**Dodatek č. 2**  
**KE SMLouvĚ O DíLO č. SD/2022/359/180**  
*uzavřená podle ust. § 2586 a násl. z. č. 89/2012 Sb., občanský zákoník,*  
*na základě dohody obou stran na dodávku stavby:*

**„Hodonín, ul. Velkomoravská, stezka pro chodce a cyklisty“**

## Z M Ě N O V Ý L I S T

číslo: **ZL č. 3**

2. Odstranění zbytku asfaltového chodníku, včetně obrub, před odpočinkovou plochou 06

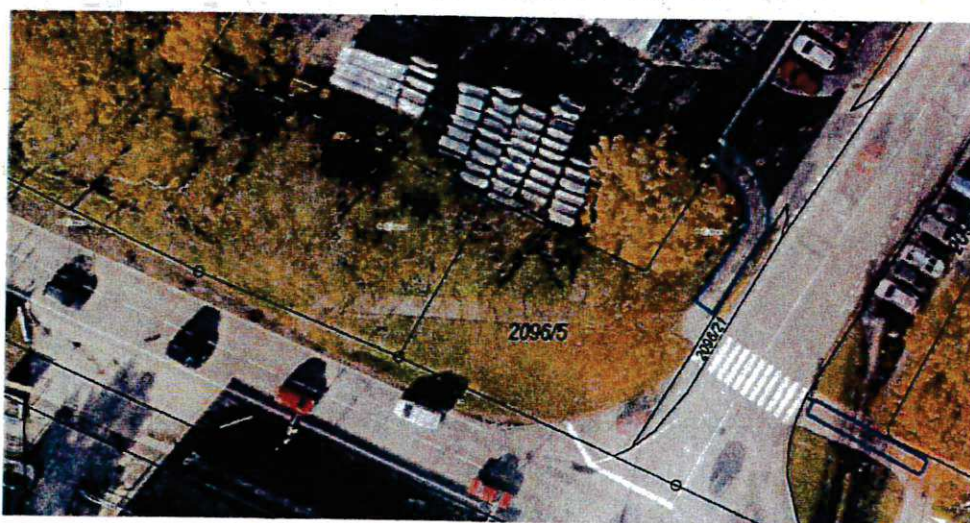
Na KD bylo dohodnuto odstranění části chodníku včetně vytrhání obrubníků, odstranění asfaltového povrchu, odstranění podkladu a odvoz sutí na skládku.

Vícepráce: 61 655,38,- Kč s DPH

4. Vybudování odtokového kanálu pro odvod vod z vjezdu společnosti Karotáž a Cementace

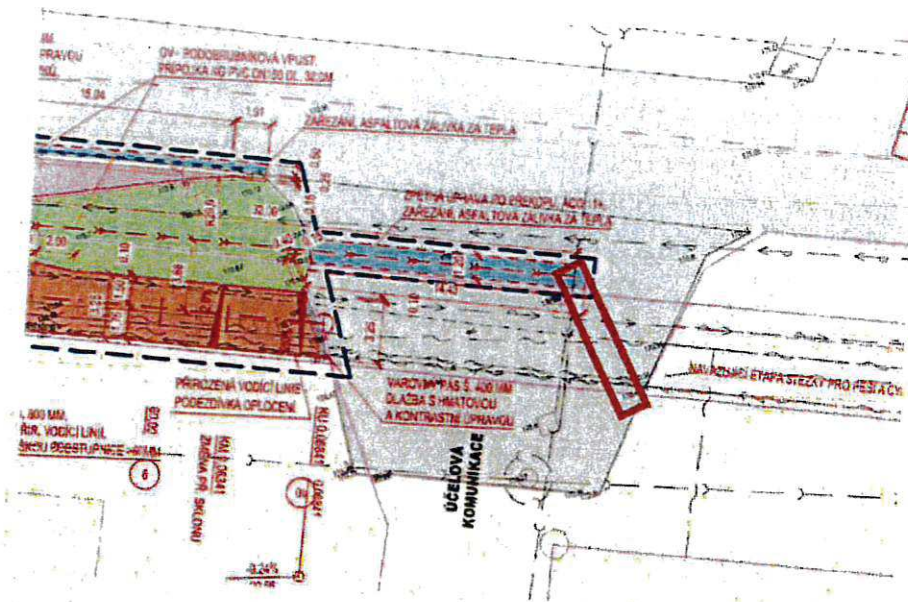
Před zahájením stavby byla domluvena oprava vjezdu do společnosti Karotáž a Cementace. Součástí opravy, která se předpokládá v roce 2023 je předpříprava odtokového kanálu do kanalizace.

Součástí prací bude odstranění asfaltové vrstvy vjezdu, výkop rýhy, uložení podkladu z kameniva a štěrkodrti, instalace kanalizační odbočky a kanalizační přípojky z trub PVC DN 160. Výkop bude následně zhutněn a vjezd upraven asfaltovou zálivkou.

Vícepráce: 61 418,55,- Kč s DPH
